Vår referanse: PLAN-2025/14238-8
Saksbehandler: Anna Maria Gorska
Dato: 28.11.2025

Oppstartsmøte – reguleringsplanarbeid Laksevåg, Gnr. 123, Bnr. 2 mfl., Lyderhornslie, Vannforsyningsanlegg, Reguleringsendring, Arealplan-ID 71960000

Figur 1. Utklipp fra [artdatabanken](#)

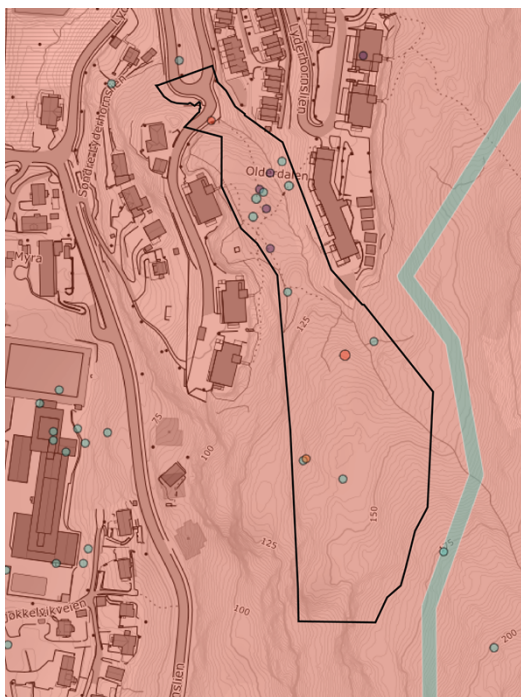
Det er registrert arter på Norsk fremmedartliste i planområdet (figur 1). Naturbase viser registrerte funn av granmeis og heistarr, som henholdsvis er vurdert som sårbar og nær truet på Norsk rødliste for arter 2021.

I en videre planprosess må det gjennomføres en arealdekkende kartlegging av naturmangfoldet innenfor vekstsesongen, hvor kravene i NML § 8 – 12 gjøres rede for og svares ut. Byplan viser til kapittelet om ROS der støy blir omtalt i forhold til anleggsperiode utenfor hekketiden osv.

Figur 2. Utklipp fra naturbase – kartlagte friluftsområder

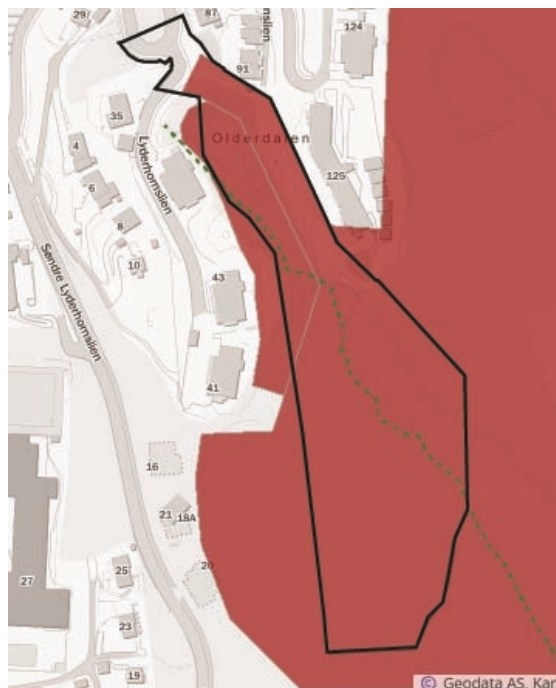
Bymiljøetaten informerer om at tiltaket er jf. Naturbase planlagt plassert innenfor de svært viktige friluftsområdene Lyderhorn og ligger innenfor brukssone byfjell. Adkomstvei til drikkevannsbassengene er foreslått etablert på eksisterende tilkomststi til Lyderhornslie (figur 2). I planinitiativet vurderes det ulike løsninger for omlegging av eksisterende tursti. I et videre planarbeid må det vurderes i hvilken grad omlegging av turveien vil påvirke terreng og natur. Bymiljøetaten mener at hensynet til terreng og natur bør vektes mest i en slik vurdering, da turgåere uansett vil kunne benytte seg av en evt. Ny kjøreveg på ca. 300 meter mellom Lydehornslie og drikkevannsbassengene.

Byplan informerer at jf. KPA § 11.1 skal områder som er klassifisert som viktige rekreasjon og friluftsliv skal i størst grad ivaretas. Det må dokumenteres hvordan påvirkning vil være.
